UNIVERSIDAD DE CÓRDOBA

DOCUMENTO N° 1 DE RESPUESTAS A OBSERVACIONES PRESENTADAS AL PROYECTO DE PLIEGO DE CONDICIONES DE LA INVITACIÓN PÚBLICA N° UC037-2023

OBJETO: "ADQUISICIÓN E INSTALACIÓN DE EQUIPOS TECNOLÓGICOS Y CABLEADO ESTRUCTURADO EN ÁREAS ACADÉMICO-ADMINISTRATIVAS DE LA UNIVERSIDAD DE CÓRDOBA EN EL LUGAR DE DESARROLLO SAHAGÚN"

Plano del lugar de desarrollo Sahagún

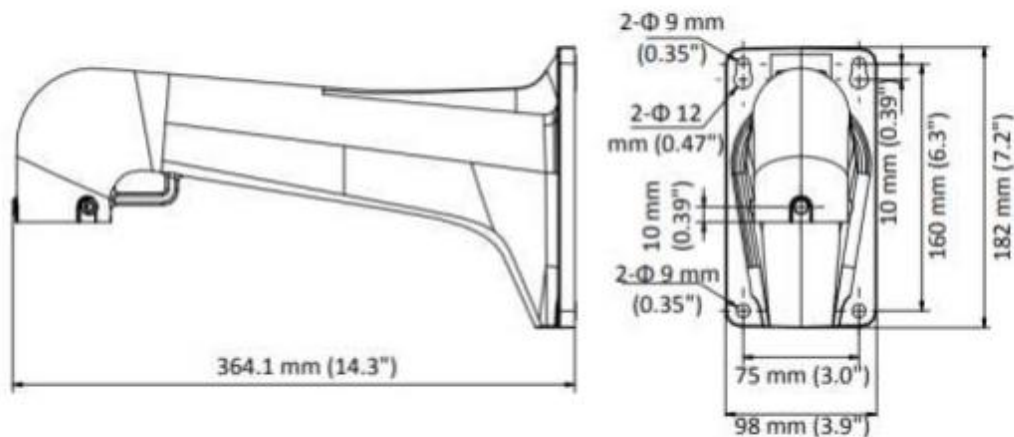
- Por favor al Enviar el pliego Final de la Licitación Incluir Planos para sacar de mejor Manera estimados Los Puntos y el Cableado
